Gewijzigd vaststellen bestemmingsplan "Kompaan en de Bocht" (Goirle)

**Nota zienswijzen ontwerp-
bestemmingsplan Kompaan
en de Bocht**

Afbeelding: bestaande locatie De Bocht aan de Tilburgseweg 184 te Goirle.

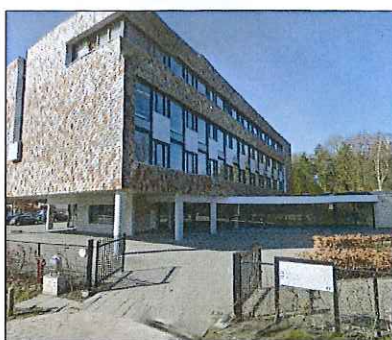
Indieners achten de verplaatsing van De Bocht naar het plangebied, in de woonwijk Boschkens niet gepast. Het huisvesten van de bewoners van De Bocht en de daarmee aantrekkende bezoekers past niet bij een woonwijk met gezinnen, jonge kinderen en een brede school. De huidige locatie van De Bocht aan de Tilburgseweg zou heroverwogen moeten worden, alvorens nieuwbouw te plegen. De huidige locatie is gesitueerd tegen een industrieterrein en in een woongebied met een lage bewoningsdichtheid, waardoor overlast tot een minimum beperkt is. De bereikbaarheid van deze locatie is daarbij vele malen beter, gezien de ontsluiting via de Tilburgseweg en de busdiensten in de directe nabijheid. Daarentegen is de Boschkens een gesloten, kindvriendelijke gezinsrijke woonomgeving die per openbaar vervoer niet direct bereikbaar is. Kostenefficiëntie kan daarbij geen overweging zijn versus maatschappelijke belangen en veiligheid.

Niet valt in te zien, noch is aannemelijk gemaakt dat verplaatsing van De Bocht naar de Rillaersebaan 75 op grond van maatschappelijke belangen en veiligheid ongepast zou zijn. Het is overigens, zoals indieners stellen, niet juist dat de huidige locatie van De Bocht, aan de Tilburgseweg 184, grenst aan een industrieterrein. Achter de huidige locatie van De Bocht is een woonwijk geprojecteerd, waarvan het bestemmingsplan (Boschkens fase 6) op 17 september 2013 door de gemeenteraad is vastgesteld. Dit plan is inwerking getreden en onherroepelijk. Ook aan weerszijden van De Bocht, op de huidige locatie, aan de Tilburgseweg 184, liggen woonhuizen. Op de afbeelding is het plangebied van het bestemmingsplan "Boschkens fase 6" en de huidige locatie van De Bocht aan de Tilburgseweg 184 weergegeven.

Afbeeldingen: foto's van de bestaande situatie locatie Rillaersebaan 75.

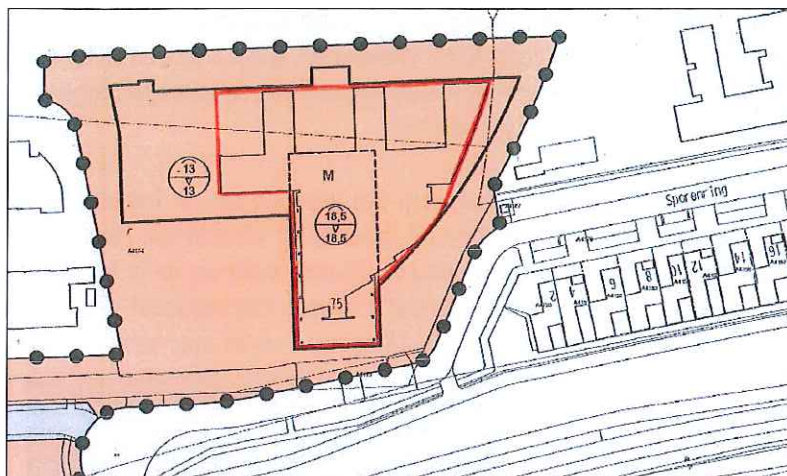
De gekozen stedenbouwkundige opzet toont weinig structuur. Een verruiming van het bebouwingspercentage van 60 % naar 100 % is niet acceptabel. Logischerwijs zou een van de verlaten panden elders op het terrein geschikter zijn om hier nieuwbouw/renovatie te plegen. Hoofd- en bijgebouwen zouden juist meer van elkaar moeten onderscheiden. Een half verdiept gebouw en terras-/balkonruimte aan voor- en zijzijde gesitueerd, maken duidelijk dat architectonisch nog de nodige uitwerking noodzakelijk is ten aanzien van onder andere privacy. Het toestaan van een rijwielstalling van 6 meter hoog en een oppervlakte van 40 m² lijkt niet gebruikelijk. Het nieuw te bouwen gebouw mag binnen het bouwvlak overal 13 meter hoog worden. De impressies tijdens de informatieavond lieten enkel een verhoging tot 13 meter aan de zijde van de parkeervoorziening zien. Daarbij werd wel de opmerking gemaakt dat in de aanvraag ruimte zou worden ingebouwd voor enige ophoging, echter nimmer voor het gehele bebouwingsoppervlak. Binnen het plan mag en kan dit binnen het bouwvlak waaronder de huidige kantine. Dit geeft een totaal ander beeld dan de impressies suggereren.

De dynamiek in de kern Goirle brengt met zich mee dat de druk op de ruimte groot is en groot blijft. Het is daarom van groot belang om zuinig met de resterende ruimte om te gaan en optimaal gebruik te maken van de mogelijkheden om de bestaande ruimte opnieuw en beter te benutten. In dit verband hechten wij belang aan de intensivering van het ruimtegebruik, onder meer door in een compacte wijze -in hoogte en diepte- te bouwen.
